HT-211-1

HTTR 設工認 第 4 回申請(R2.3.30)
に係るコメント回答(耐震性)

令和 2 年 9 月 9 日

日本原子力研究開発機構 大洗研究所

図 1 炉内構造物等に対する評価の流れの概念図

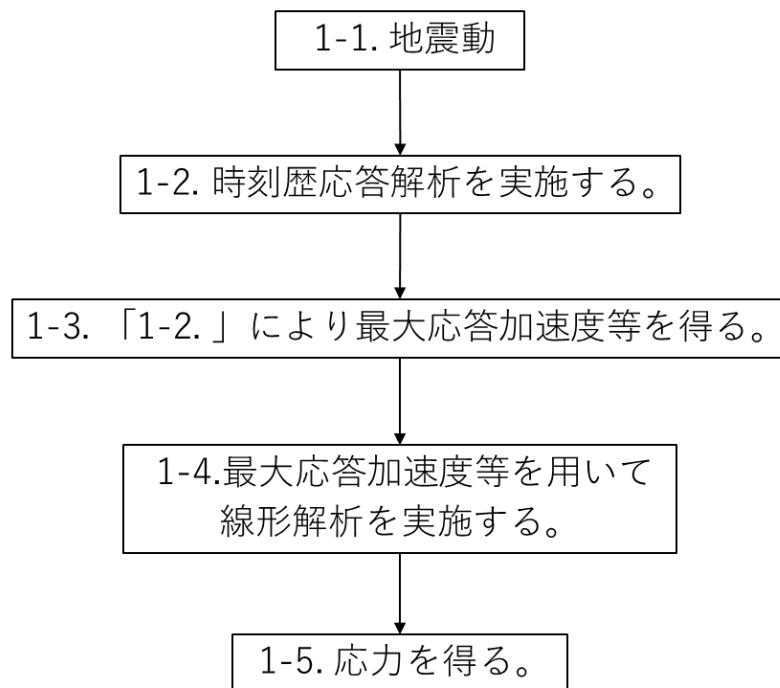
応答倍率法を用いて評価した設備のうち、既往の設工認で時刻歴応答解析を用いて評価した設備は、圧力容器基礎ボルト、広領域中性子束検出器、炉内構造物、制御棒、制御棒駆動装置及び後備停止系駆動装置である。これらの設備に対しては、スペクトルモーダル法では評価できない積層に積まれた炉内構造物の非線形挙動を評価するために、時刻歴応答解析を実施する。評価の流れは、まず原子炉建家モデルで得られた時刻歴変位を原子炉圧力容器モデルに入力し、つぎに原子炉圧力容器モデルで得られた時刻歴変位等を炉内構造物モデルに入力する(図 1 参照)。

図2 今回申請した設工認の時刻歴応答解析を用いた応答倍率法による評価の流れ

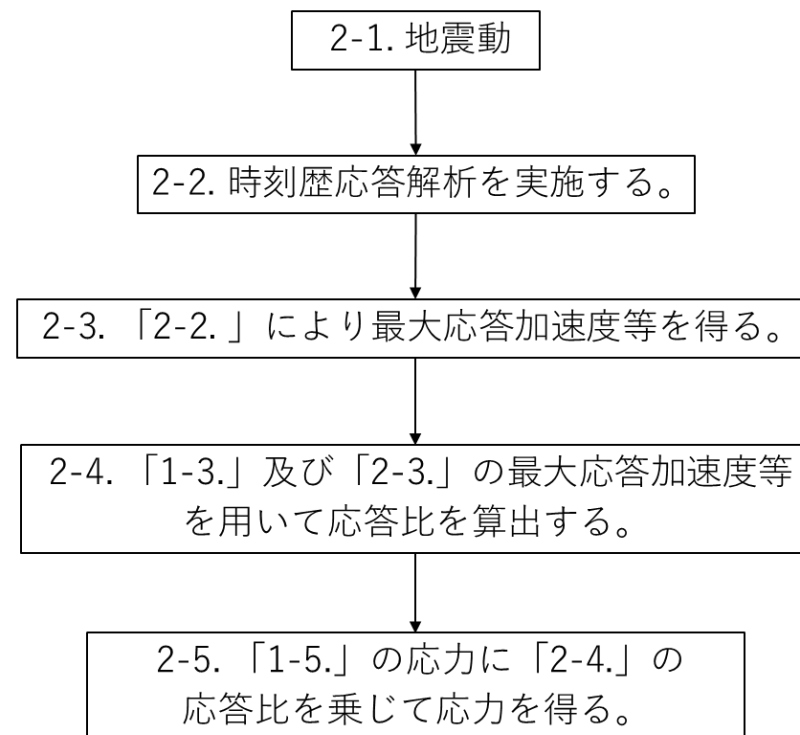
既往の設工認において、原子炉圧力容器モデル及び炉内構造物モデルを用いた時刻歴応答解析で最大応答加速度等を出し、得られた最大応答加速度等を用いて線形解析により応力評価を実施した。今回申請した設工認でも、非線形影響を考慮するために時刻歴応答解析を実施し、最大応答加速度等を出した。得られた最大応答加速度等を用いて応力評価を実施するために、既往の設工認及び今回申請した設工認の最大応答加速度等によって応答比を算出している。このため、この場合に応答倍率法による評価を用いることができると考える。今回申請した設工認の時刻歴応答解析を用いた応答倍率法による評価の流れを図 2 に示す。

図 1 角形計算モデル

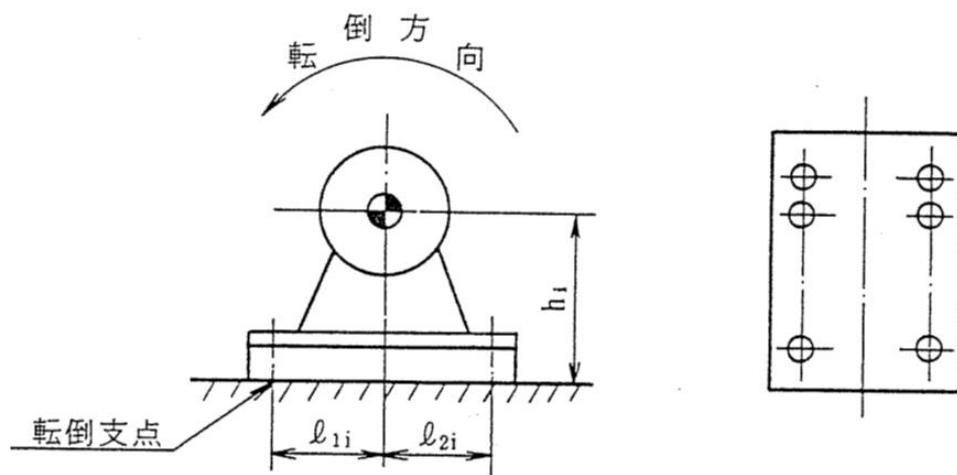
ポンプ、ユニット機器及び盤のボルト及び溶接に対する評価箇所は、JEAG4601に基づき最も厳しい評価条件となるように選定している。角形計算モデルでは、ボルトにおける引張力は、ボルトを支点とする転倒を考え、これを片側のボルトで受けるものとして計算している(図 1)。円形計算モデルでは、ボルトにおける引張力は、支点から正比例した力が作用するものとし、支点から最も離れたボルトについて計算している(図 2)。盤の溶接における評価箇所は、ボルトと同様に最も厳しい評価条件となるように選定しており、溶接における引張力は、溶接部を支点とする転倒力を考え、これを片側の溶接断面積で受けるものとして計算している。

図3 スカート支持たて置円筒形容器

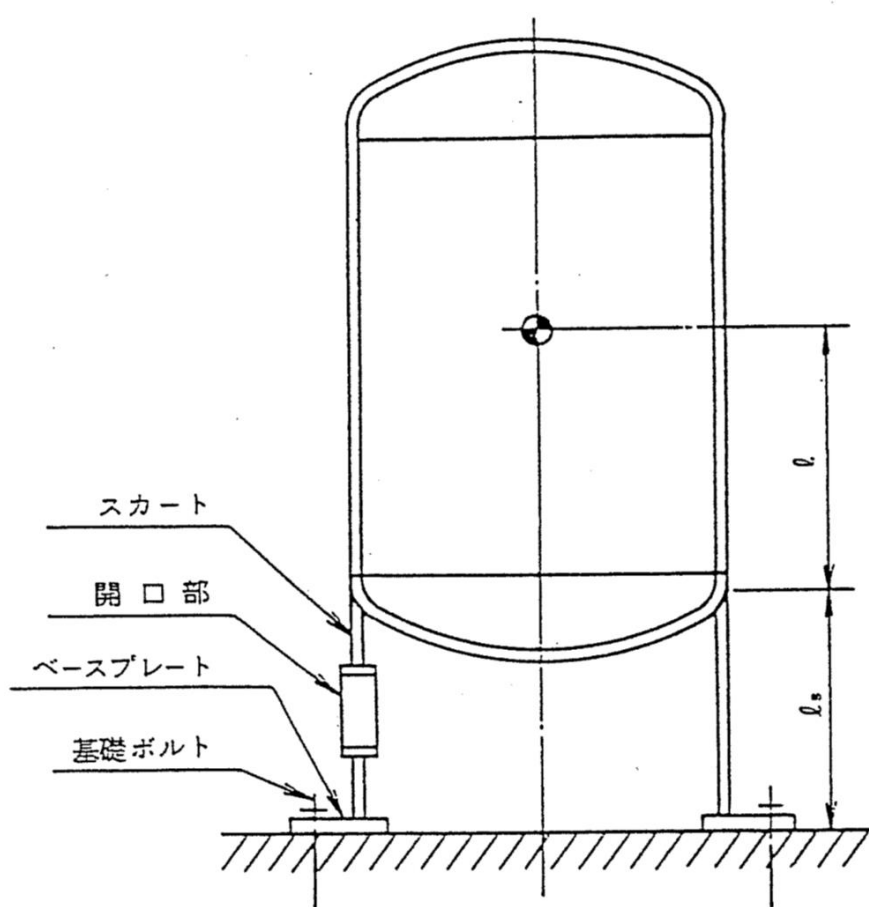
容器に対する評価箇所は、JEAG4601に基づき胴、脚(スカート、ラグを含む)及びボルトとしている(図3)。各評価箇所の応力評価は、JEAG4601に基づき、定式化された評価式を用いて実施しており、評価に用いる容器の形状、寸法等は、既往の設工認から変更していない。したがって、評価箇所に変更はない。

図4 原子炉圧力容器モデル概念図(左)及び広領域中性子束検出器の概略図並びに解析モデル図(右)

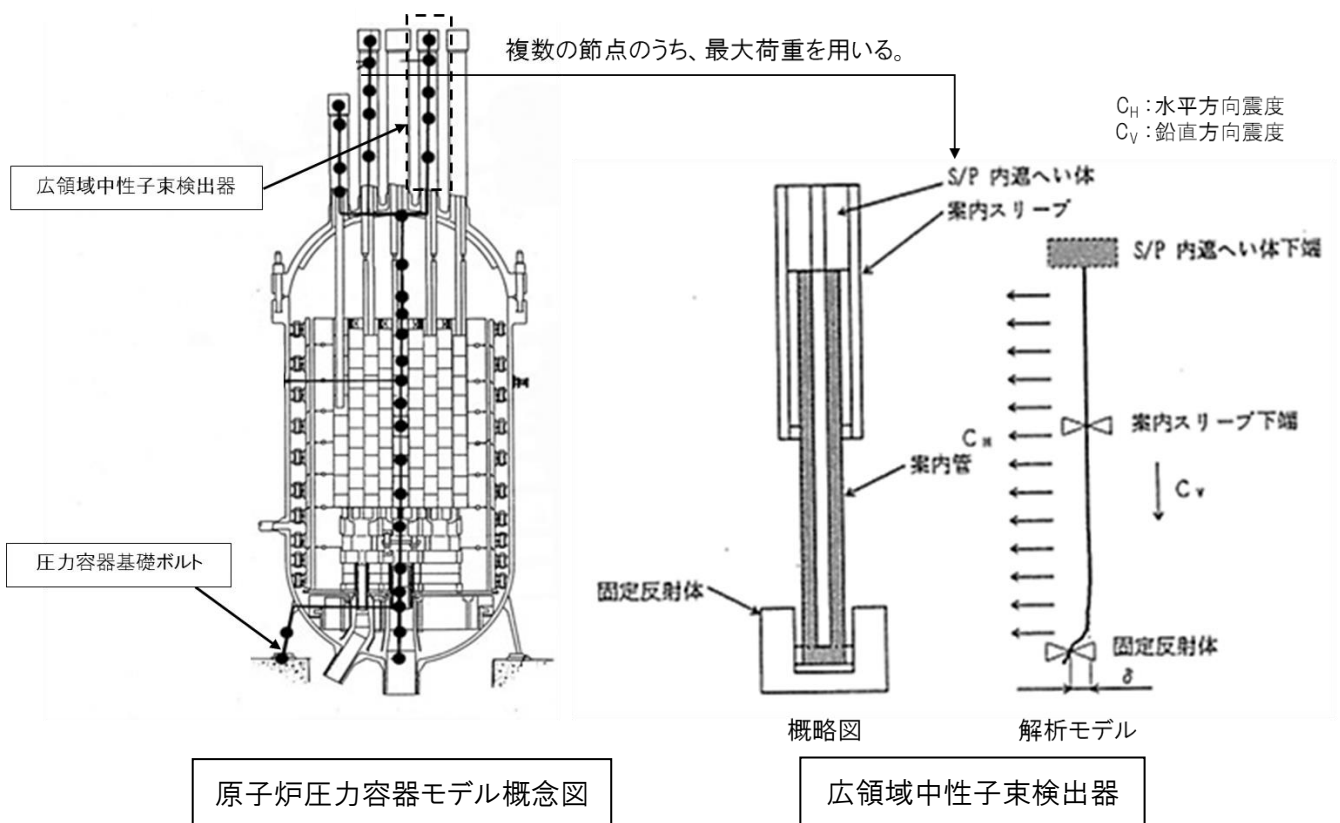
圧力容器基礎ボルト及び広領域中性子束検出器に発生する荷重は、2次元で作成した原子炉圧力容器モデルの圧力容器基礎ボルト及び広領域中性子束検出器の節点における荷重を用いている。圧力容器基礎ボルトについては、圧力容器基礎ボルトの節点で出力された荷重及びJEAG4601を参考に定式化された評価式を用いて応力を算出している。広領域中性子束検出器については、当該節点で出力された最大荷重を入力値として、1質点梁モデルに置換して解析を行う(図4)。その後、解析で得られた荷重及び評価式により応力評価を実施している。各評価対象の形状、寸法等は既往の設工認から変更していないため、最大応力が発生する箇所は変わらない。そのため、評価箇所に変更はない。

図5 炉内構造物モデル概念図(左)及び
制御棒駆動装置の概略図並びに計算モデル(右)

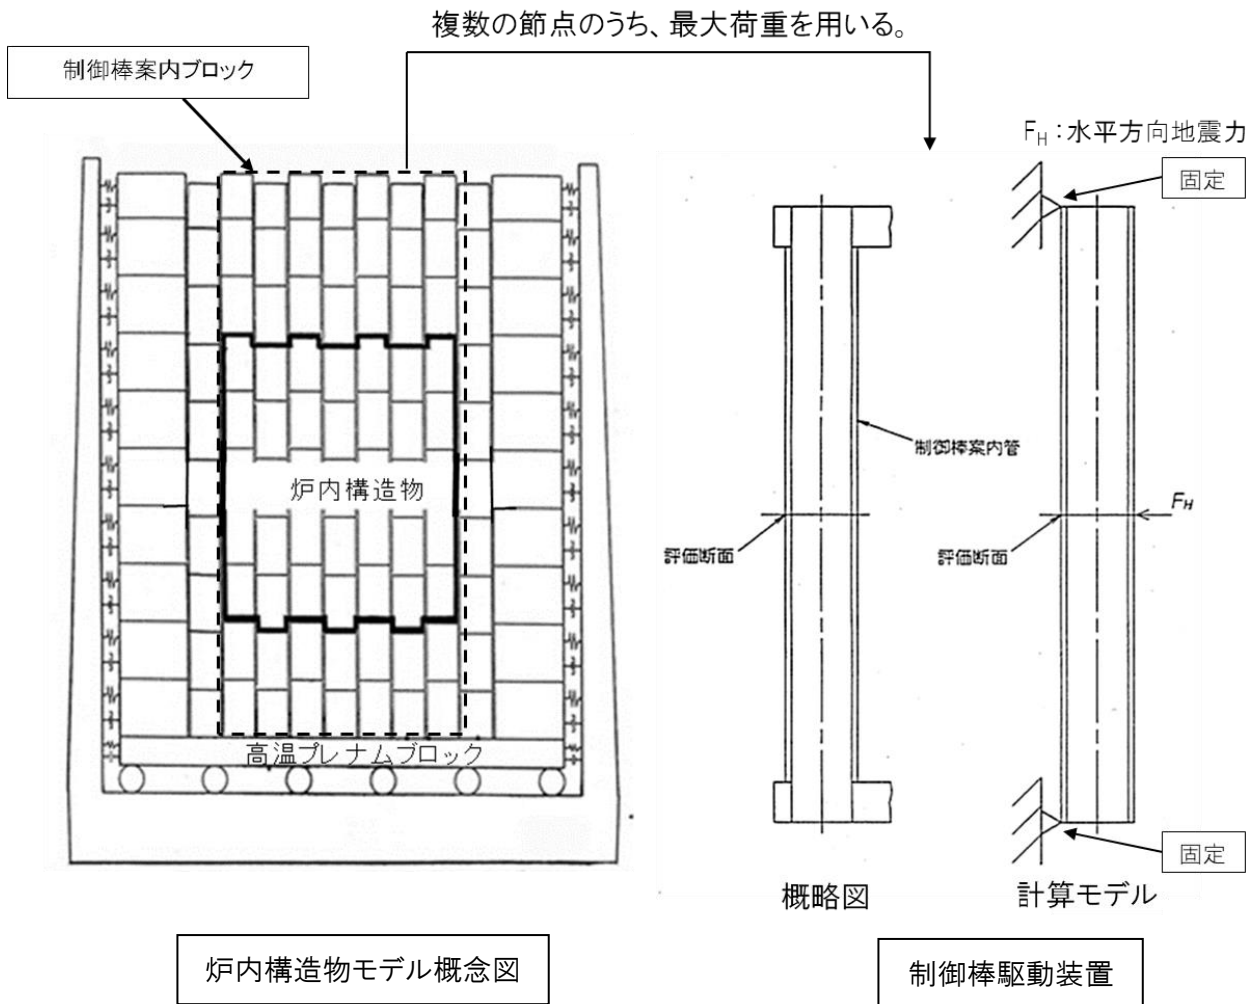
制御棒駆動装置及び後備停止系駆動装置は、2次元で作成した炉内構造物モデルの制御棒案内ブロック(制御棒の挿入孔がある上部遮へい体ブロックを含む)の節点における荷重を用いている。当該節点で出力された最大荷重を用いて、JEAG4601を参考に定式化された評価式により応力評価を実施している(図5)。各評価対象の形状、寸法等は既往の設工認から変更していないため、最大応力が発生する箇所は変わらない。そのため、評価箇所に変更はない。

図 6 燃料交換機の概略図(左)及び解析モデル(右)

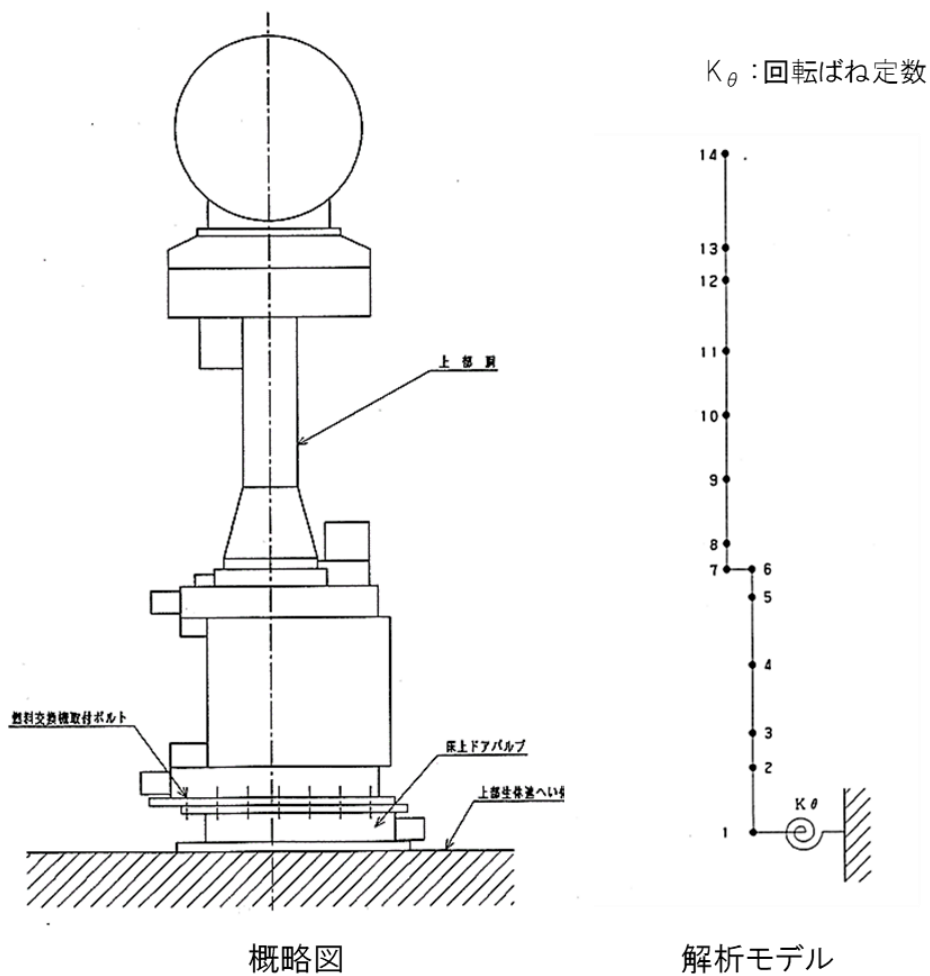
出力領域中性子検出器、燃料交換機等の評価に当たって、1 質点梁モデルもしくは多質点梁モデルに置換して解析を行う(図 6)。得られた荷重を用いて JEAG4601 を参考に定式化された評価式により応力評価を実施している。各評価対象の形状、寸法等は既往の設工認から変更していないため、最大応力が発生する箇所は変わらない。そのため、評価箇所に変更はない。

図 7 制御棒案内ブロックの応力解析モデル(左)及び
レストレイントリングの応力評価断面(右)

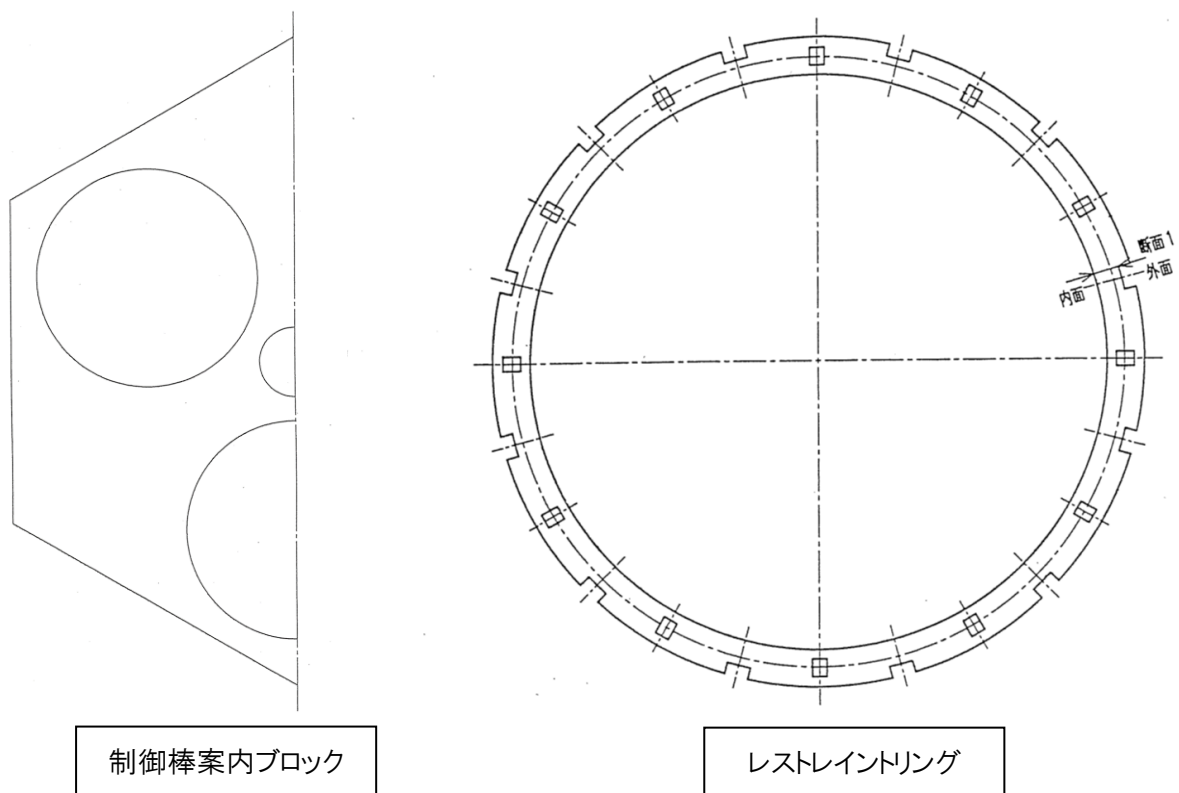
既往の設工認において、炉心支持板、炉心支持格子、サポートポスト、固定反射体等の炉内構造物の応力は、原子炉圧力容器モデル及び炉内構造物モデルの時刻歴応答解析で得られた最大応答値を入力値として、線形弾性解析により求めた(図 7)。今回申請した設工認においても、各部材の最大応力は線形弾性解析により求めることから、解析入力値と発生応力値は比例関係にあるため、最大応力の発生箇所に変化はない。そのため、今回申請した設工認においても、評価箇所は変わらない。

図8 定ピッチスパン法の計算モデル(直管部)

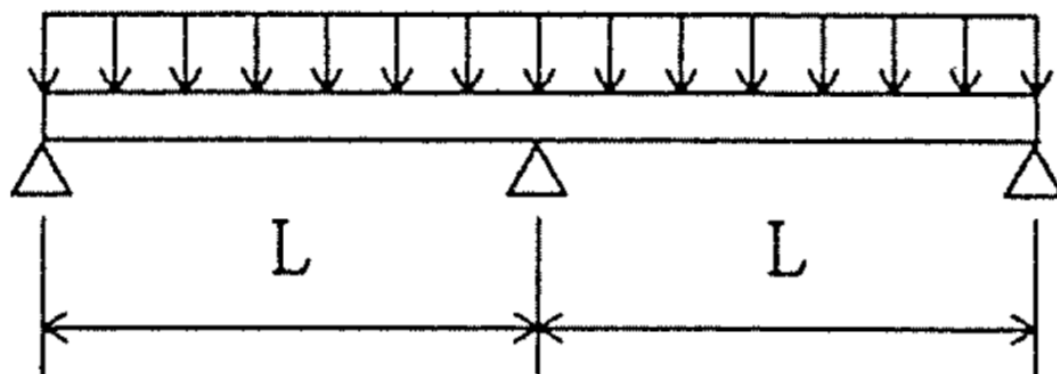
既往の設工認において、定ピッチスパン法により応力を算出した配管は、支持スパンで3点支持した等分布荷重連続梁にモデル化した。地震力、内圧及び自重による応力は、定式化された評価式を用いて算出した(図8)。配管の支持間隔、形状、寸法等は既往の設工認から変更していないため、最大応力が発生する箇所は変わらない。そのため、評価箇所に変更はない。

図 2 排気筒の構造図

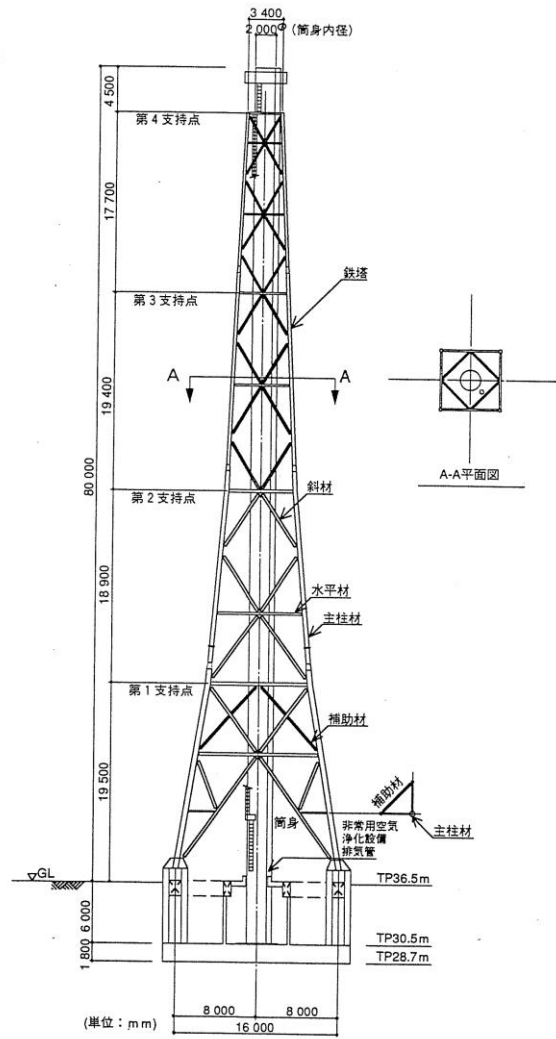
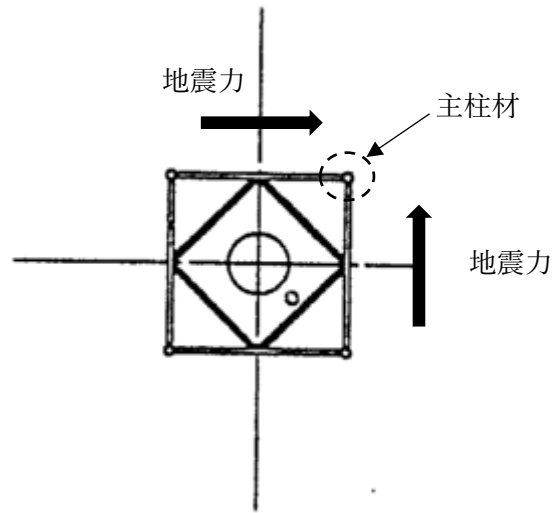
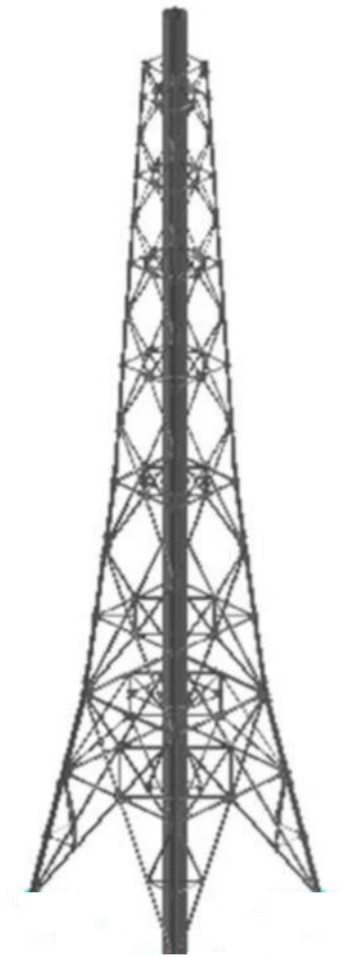
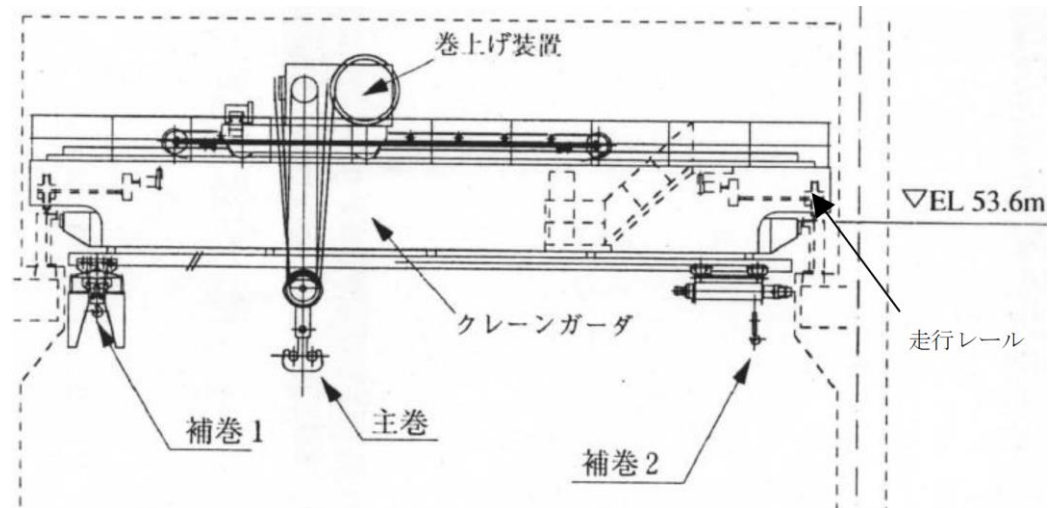
水平 2 方向の地震力による影響の確認が必要となる部位として排気筒(図 2)及び天井クレーン(図 3)を抽出した。

排気筒(鉄骨架構)は従来設計において、B クラスとして 1.5Ci の斜め 45 度入力を考えた設計を行っており、水平 2 方向の影響を考慮して許容値を満足することを確認している。一方、波及的影響評価では、耐震重要施設の安全機能を損なわないことを確認することを目的として評価するため、斜

め 45 度方向に耐震重要施設はないことから、0 度方向入力の耐震性評価を実施している。排気筒の基準地震動に対する評価結果は添付書類 1-5-5 に示している。なお、排気筒が原子炉建家に衝突しても耐震重要施設に影響を与えないことを確認している⁽¹⁾。

図3 天井クレーンの構造図

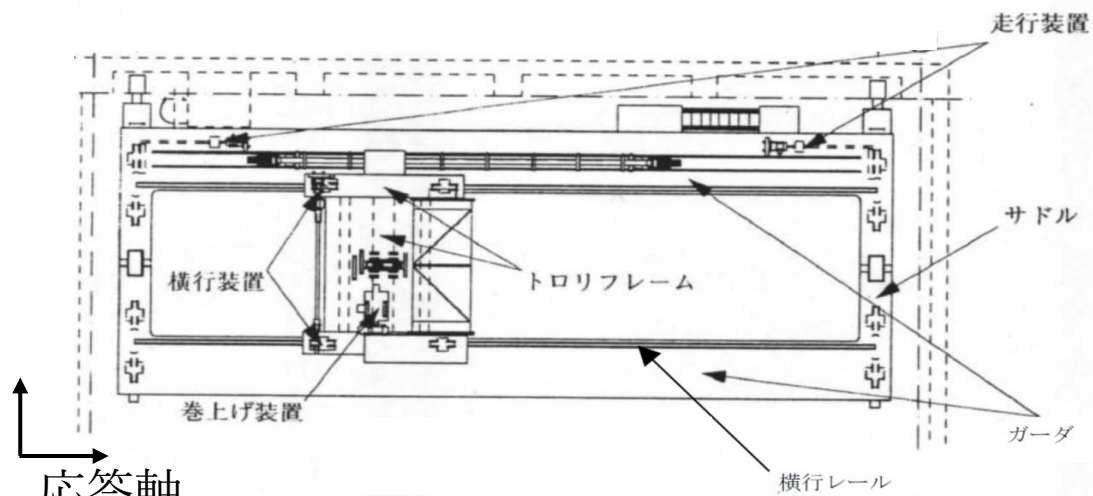
天井クレーンは従来設計において、天井クレーンを 2 次元的に表現し、設計用地震力を用いて評価式により応力計算を実施し、許容値を満足することを確認している。今回申請した設工認では、天井クレーンのねじれモード及びすべり/浮上り/衝突を含む非線形応答挙動を考慮するために、3 次元モデルにより時刻歴応答解析を実施した。評価結果は、添付書類 1-3-2、1-3-3 及び 1-5-4 に示している。

図 5 横置円筒形容器の概略構造図

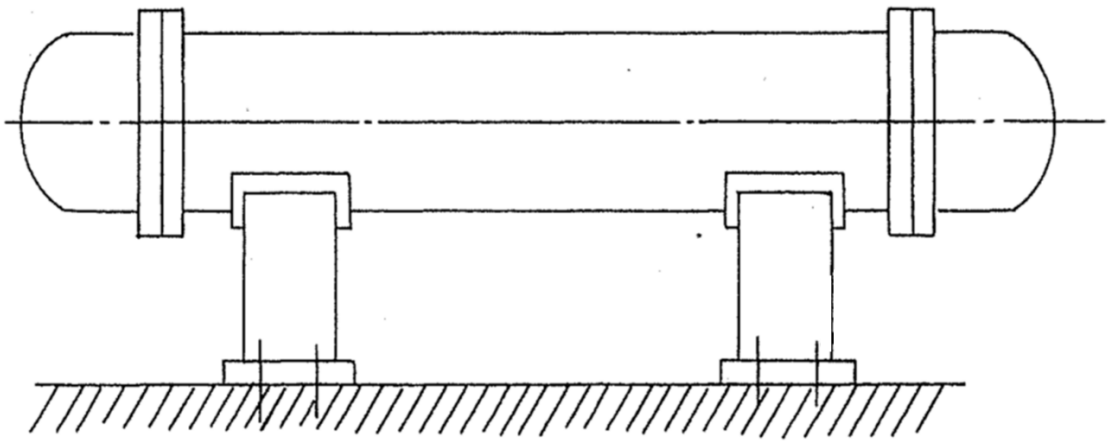
横置き等の容器等(図 5)は、水平 2 方向の地震力を想定した場合、水平 1 方向を拘束する構造であることや、水平各方向で振動性状及び荷重の負担断面が異なる構造であることにより、特定の方向の地震力による影響を受ける部位であるため、水平 1 方向の地震力しか負担しないものとして分類した。

図 6 一様断面を有する容器類の胴板の概略構造図

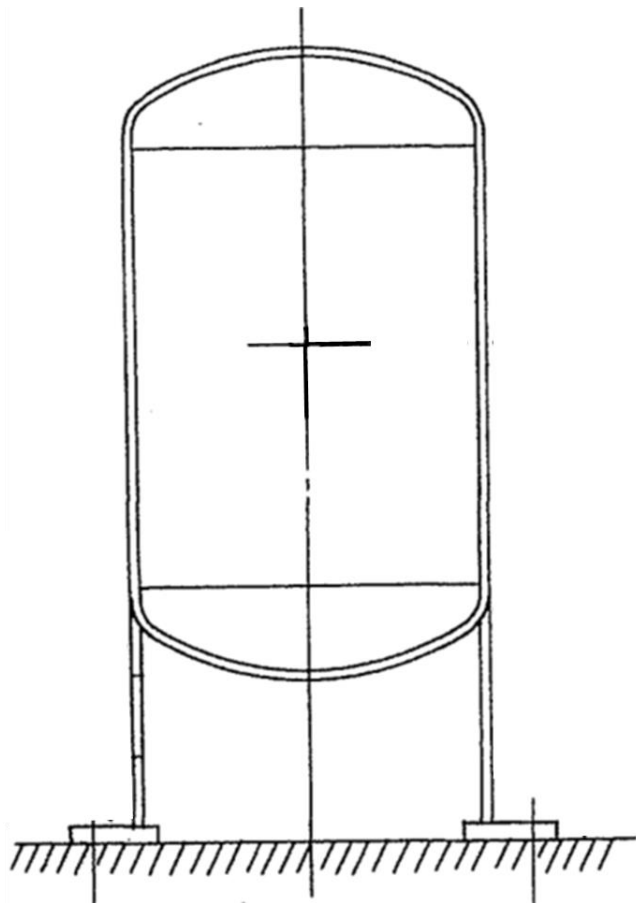
一様断面を有する容器類の胴板(図 6)は、水平 2 方向の地震力を想定した場合、それぞれの水平方向地震力に応じて応力が最大となる箇所があることから、最大応力の発生箇所が異なり、水平 2 方向の地震力を組合せても、影響が軽微であるものとして分類した。
